Mission régionale d'autorité environnementale

**Avis délibéré en date du 15 mars 2018
de la Mission régionale d'autorité environnementale d'Île-de-France
sur le projet de construction du centre de recherche Servier Paris-Saclay
à Gif-sur-Yvette (Essonne)**

AVIS DETAILLE

Schéma d'ensemble des constructions – source : étude d'impact

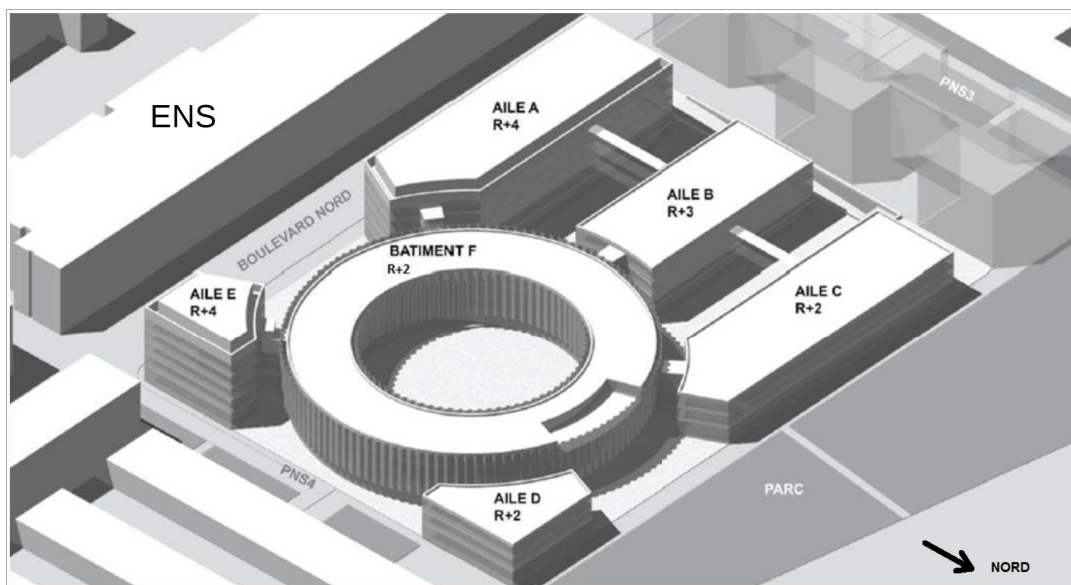
En revanche à l'ouest, l'emprise du projet diffère suivant les visuels du dossier : sur certains la parcelle s'étend jusqu'au passage nord-sud PNS3, sur d'autres, il semble que les constructions n'occupent qu'une partie de celle-ci. Sur le schéma d'ensemble repris ci-avant, des volumes bâtis apparaissent en transparence entre le présent projet et le PNS3 : s'il s'agit d'une réserve foncière amenée à être construite dans le cadre de l'implantation des activités du groupe Servier, le maître d'ouvrage devra actualiser son étude d'impact.

Il serait utile de préciser l'emprise du projet en limite ouest du site, au regard du plan guide de la ZAC du Moulon et de ses évolutions éventuelles.
